Udtalelse i forbindelse med høring over miljøkonsekvensrapport og udkast til tilladelser ved råstofindvinding på matr.nr. 5e, 5g og 8b Borbjerg By, Borbjerg og 35d og 35e Den østlige Del, Borbjerg i Holstebro Kommune i henhold til Museumslovens §§ 25-27

Emne:
**Høring over miljøkonsekvensrapport
 Råstofindvinding, Skave Grusgrav**

Vejdirektoratets bemærkninger til miljøkonsekvensrapport og udkast til tilladelse til råstof-indvinding ved Skave

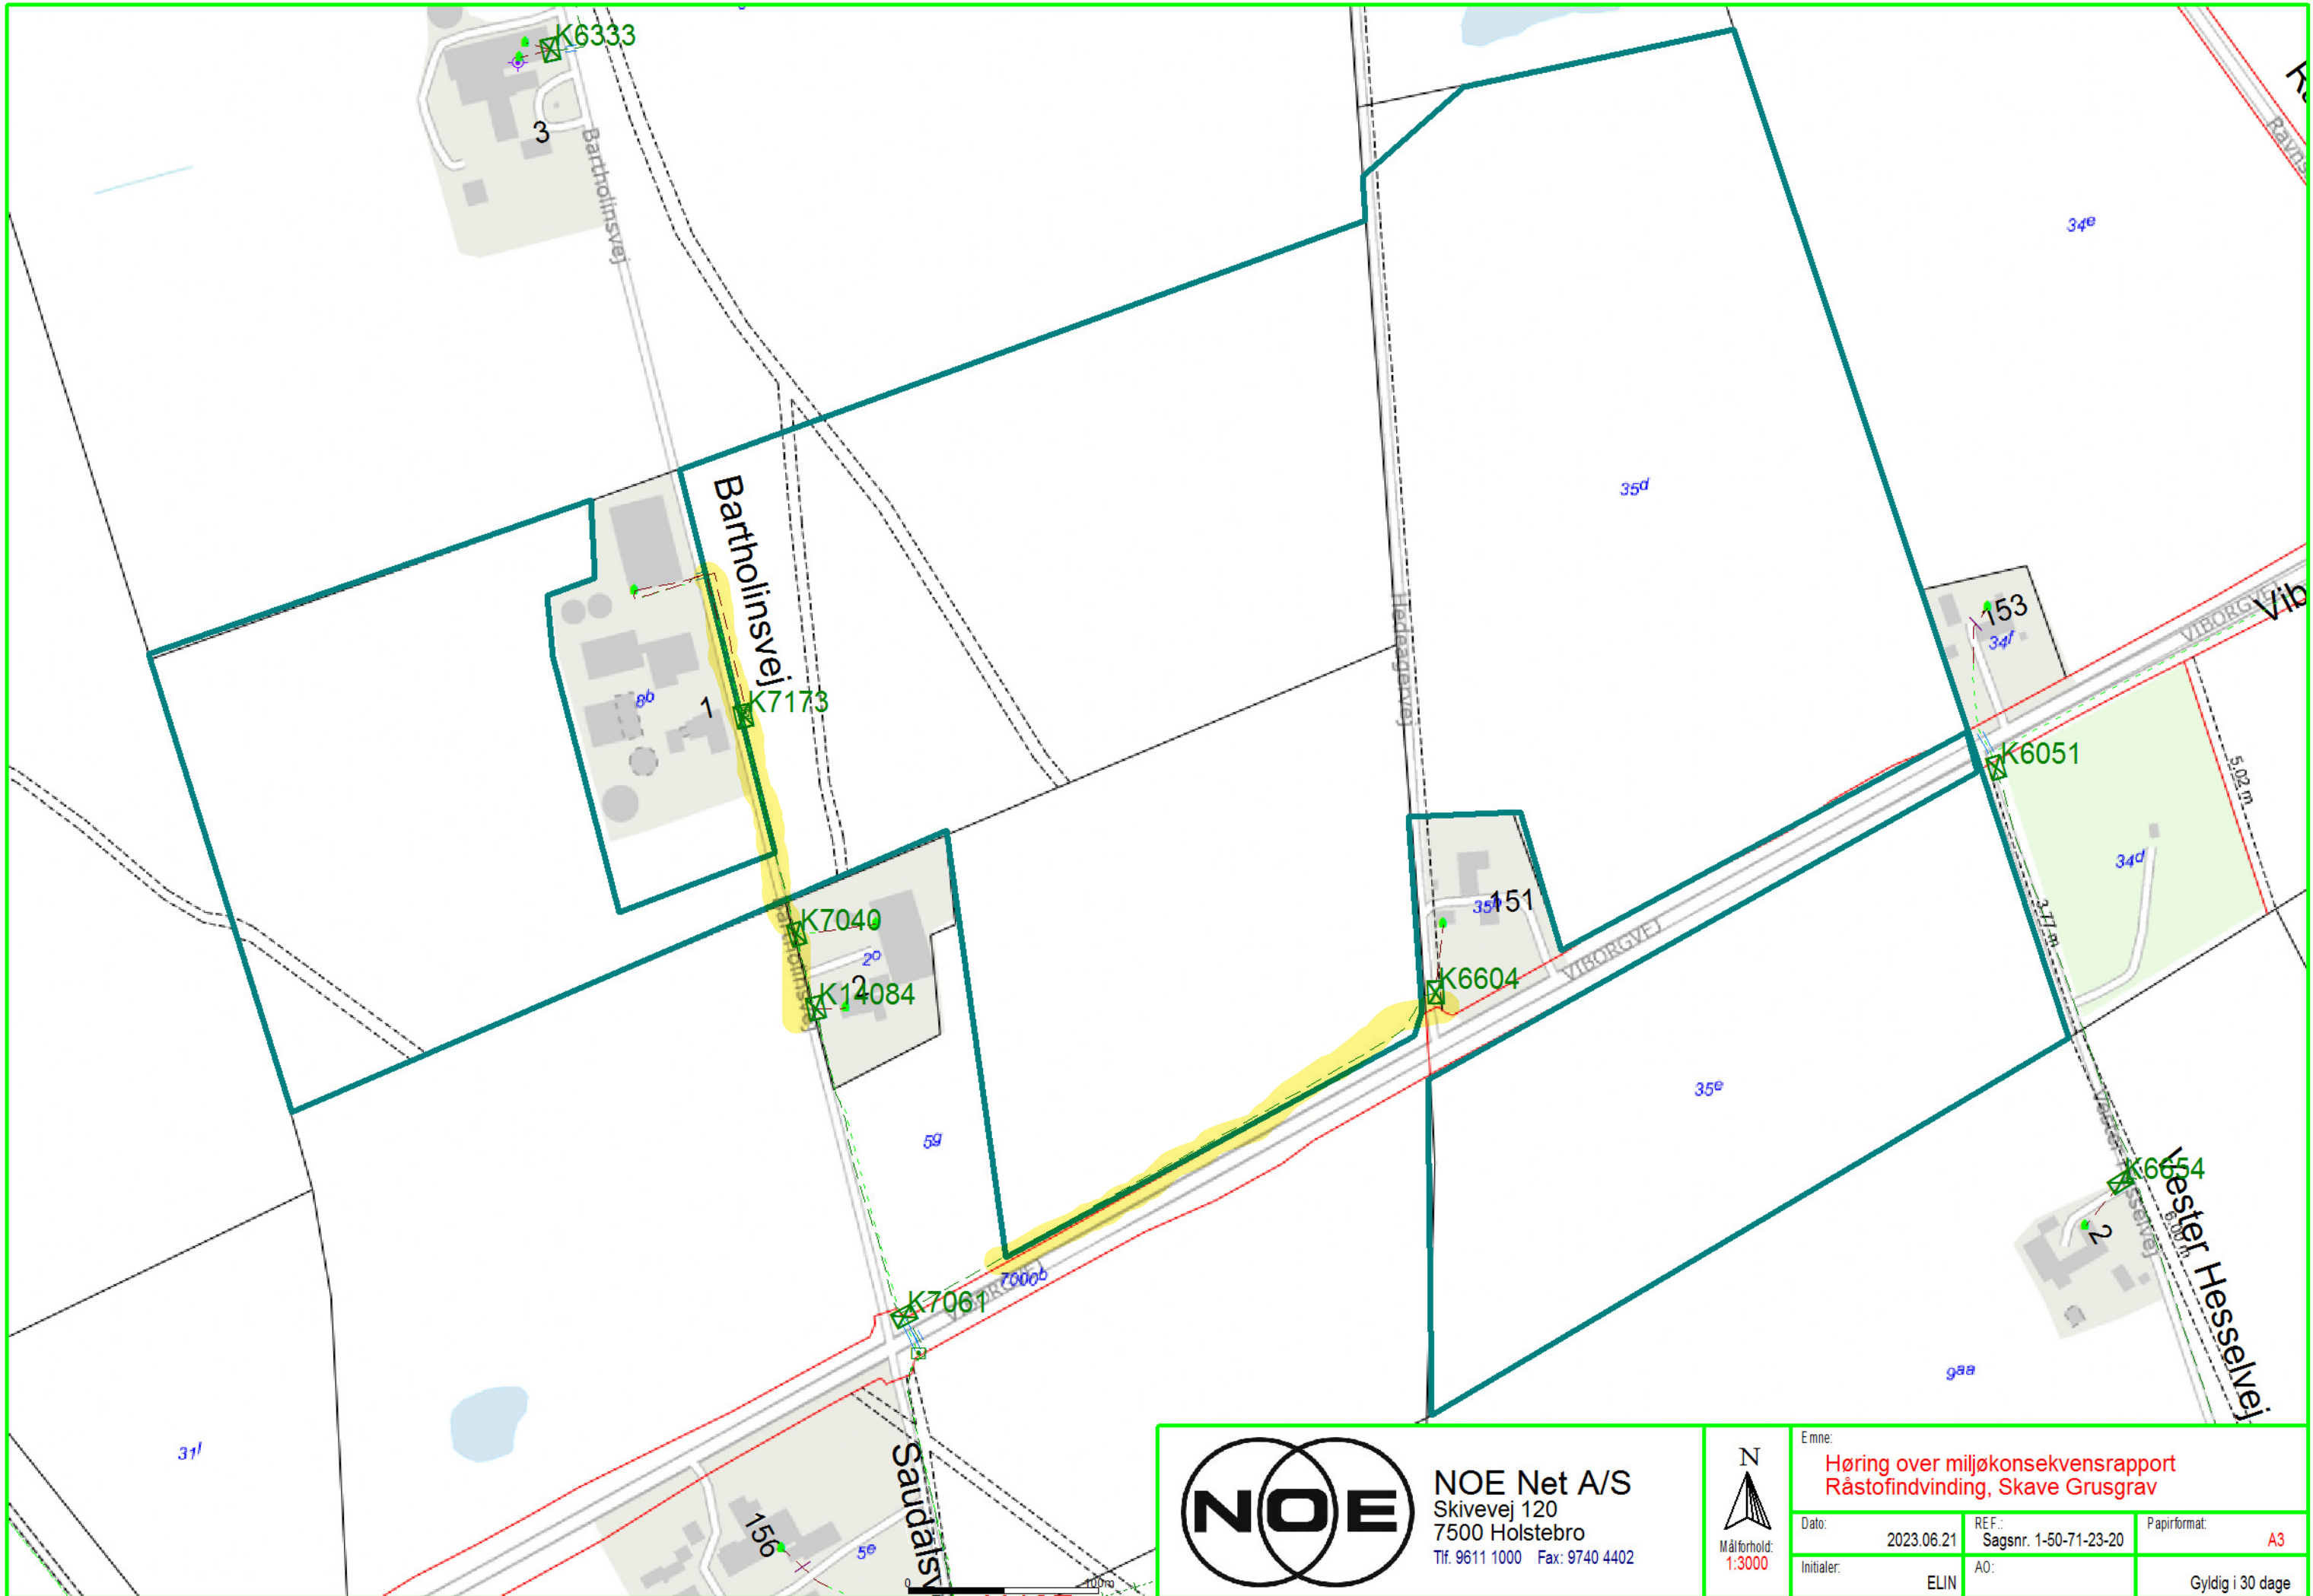
NOE Net ikke har nogle indvindinger til det fremsendte, dog skal der gøres opmærksomt på vores og lodsejernes kabler. Se medsende kort udsnit med de registrerede kabler streget op med gul. Vi har ikke Lodsejers private kabler registreret.

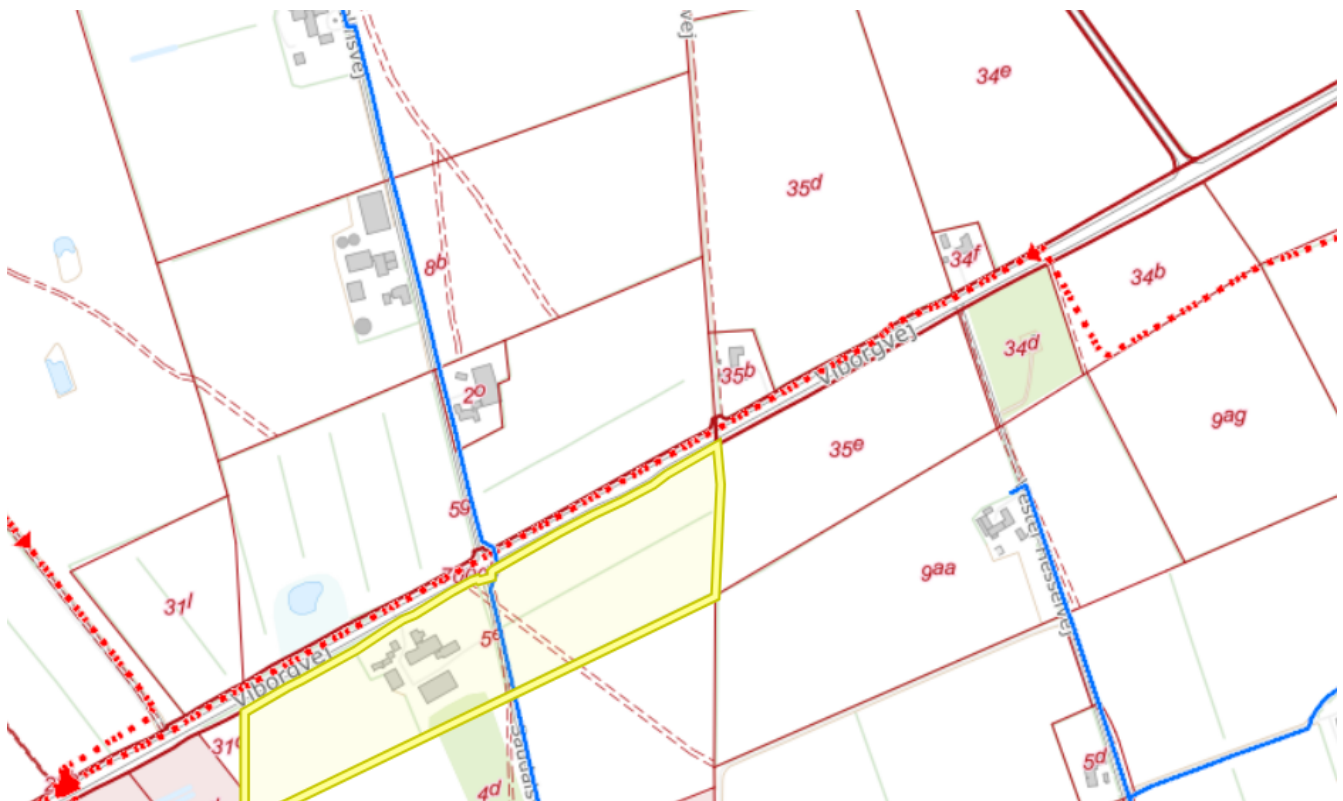
Vi har vandforsynings- og spildevandsledning (henholdsvis rød og blå) liggende langs vejene. Vi forventer ikke, at der graves tæt på vejene eller indenfor vejmatrikel.

Figur 1. Parallelle byggelinjer er vist uden højde- og passagetillæg som en blå stiplede linje, skrå byggelinjer med gul stiplede linje

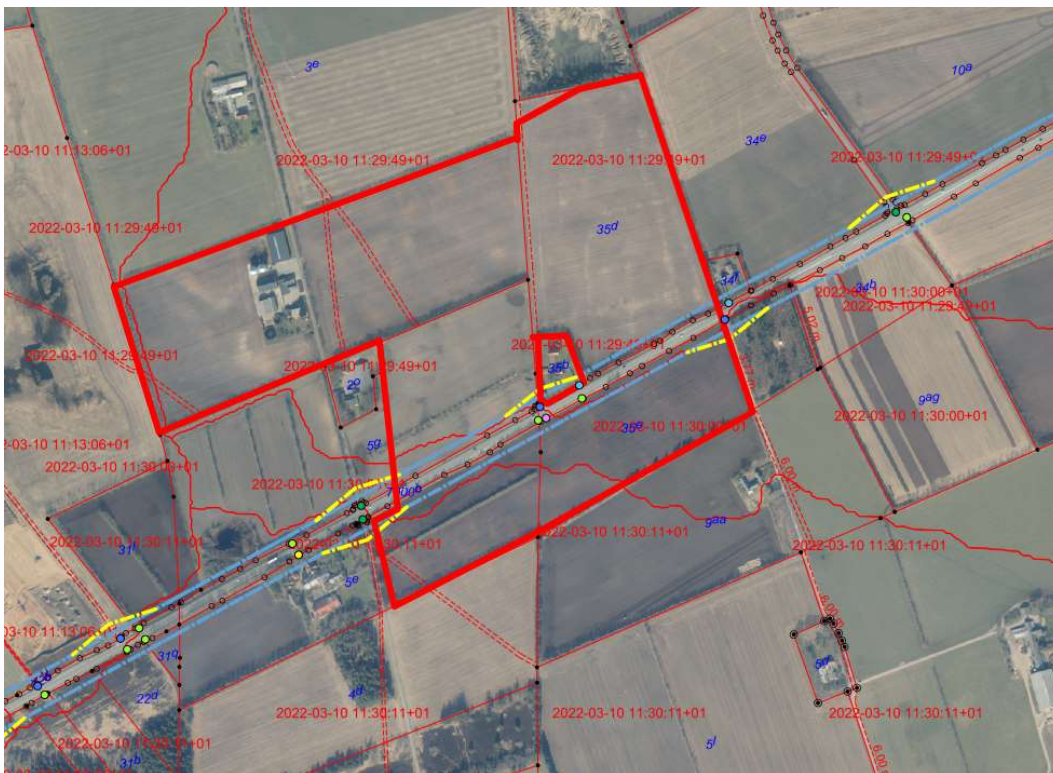
På de berørte ejendomme langs statsvejen er der den 9. april 1975 tinglyst bestemmelse om parallel og skrå vejbyggelinjer. Vejbyggelinjeafstanden parallelt med vejen er 25 m + 2 x højdeforskellen mellem vejniveau og terræn + minimum 1 m passagetillæg. De skrå vejbyggelinjer bestemmes som forbindelseslinjer mellem henholdsvis et punkt i midtlinjen af sidevejen og henholdsvis et punkt i midtlinjen af statsvejen, beliggende henholdsvis 40 m og 200 m fra midtlinjernes skæringspunkt. De skrå vejbyggelinjer skal ligeledes tillægges 2 x højdeforskellen mellem vejniveau og terræn + minimum 1 m passagetillæg.

Opførelse af byggeri og andre faste anlæg samt terræændringer herunder råstofindvinding forudsætter Vejdirektoratets tilladelse i henhold til vejlovens § 40. Vi er som udgangspunkt ikke indstillet på at meddele tilladelse om råstofindvinding i vejbyggelinjearealet.

Vi skal opfordre Region Midtjylland til at tydeliggøre vejbyggelinjens virkning i tilladelsens afsnit E: Generelle bestemmelser iht. anden lovgivning. Bl.a. bør principskitserne der viser udgangspunktet for placeringen af råstofgrav og støjvold side 24 suppleres med den situation, der er gældende for statsvejen med vejbyggelinjer.
